柏崎刈羽原子力発電所6号及び7号炉審査資料	
資料番号	KK67-0114
提出年月日	平成28年8月17日

柏崎刈羽原子力発電所 6号及び7号炉
重大事故等対処施設の耐震設計における
重大事故と地震の組合せについて
(コメント回答)

平成28年8月
東京電力ホールディングス株式会社

表 フローの各ステップにおける設定値

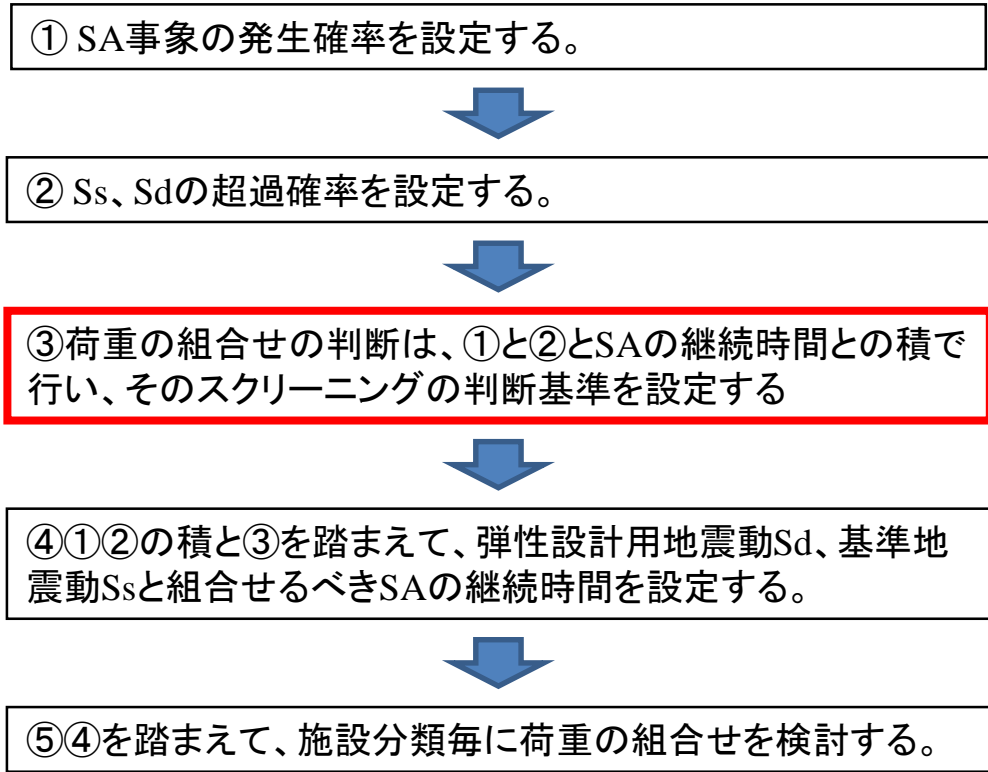
No.	開催年月日	コメント内容
1	2016/2/25	組合せの目安となるSAの継続時間に見込まれている保守性について説明すること

回答	「③SAと地震の荷重組合せの判断目安」の設定にあたって、航空機落下確率やJEAG4601に規定されているDB施設の設計の際のスクリーニング基準等である 10^{-7} /炉年に保守性を見込んだ 10^{-8} /炉年をSA施設共通のスクリーニングの目安としている。
----	--

- 柏崎刈羽原子力発電所6号及び7号炉では、下記のフローに従い組合せの目安となるSAの継続時間について設定しており、③のステップにて保守性を見込んだスクリーニングの判断基準を設定している。

【参考】スクリーニング基準設定の体系的整理とJEAG4601との関係性

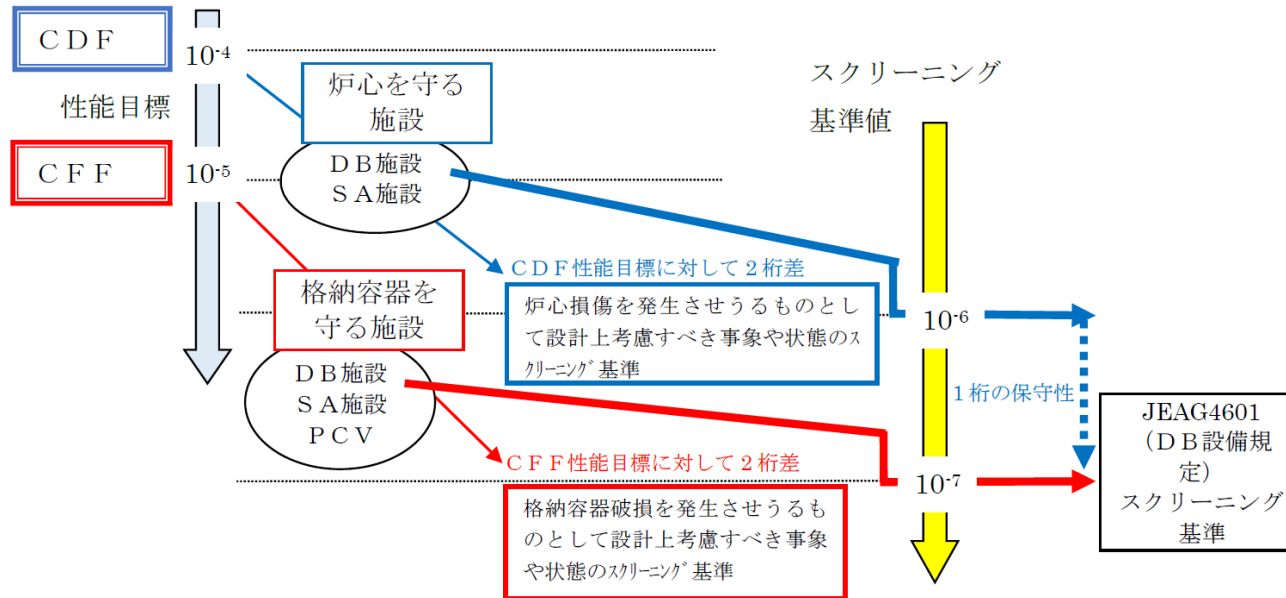
【コメント回答1】組合せの目安となるSAの継続時間に見込まれている保守性について説明すること

DB施設に対する基準であるJEAG4601で、炉心を守る設備と格納容器を守る設備の両方に対してスクリーニング基準として 10^{-7} /炉年が採用されていることは、スクリーニング基準設定の体系的整理から言えば、 10^{-7} /炉年は格納容器を守る設備の基準に相当し、炉心を守る設備に対して1桁保守性を有している。

柏崎刈羽原子力発電所6号及び7号炉の荷重の組合せの検討においては、SA施設としての重要性に鑑み、JEAG4601に規定されているDB施設的设计の際のスクリーニング基準である 10^{-7} /炉年に保守性を見込んだ 10^{-8} /炉年をSA施設共通のスクリーニングの目安とする。

図1 格納容器圧力推移

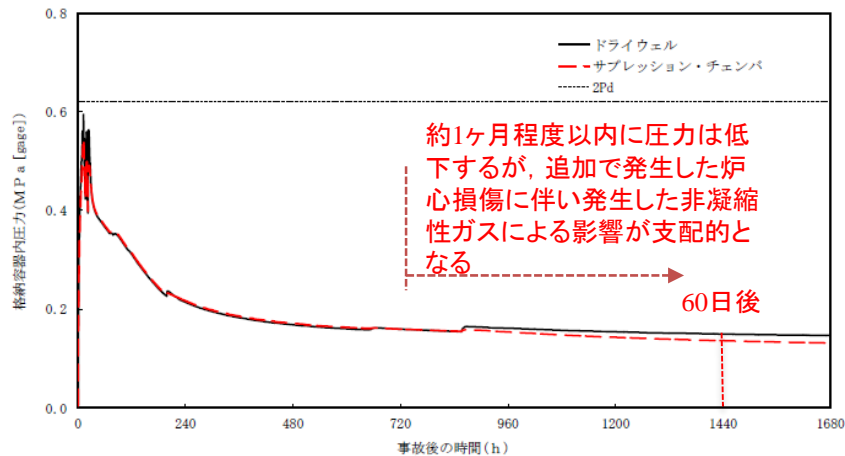
【コメント回答2】格納容器内の温度・圧力を速やかに低減することの可否を含め、運転状態V(LL)について改めて説明すること

格納容器過圧・過温破損(代替循環冷却を使用する場合)の長期解析結果
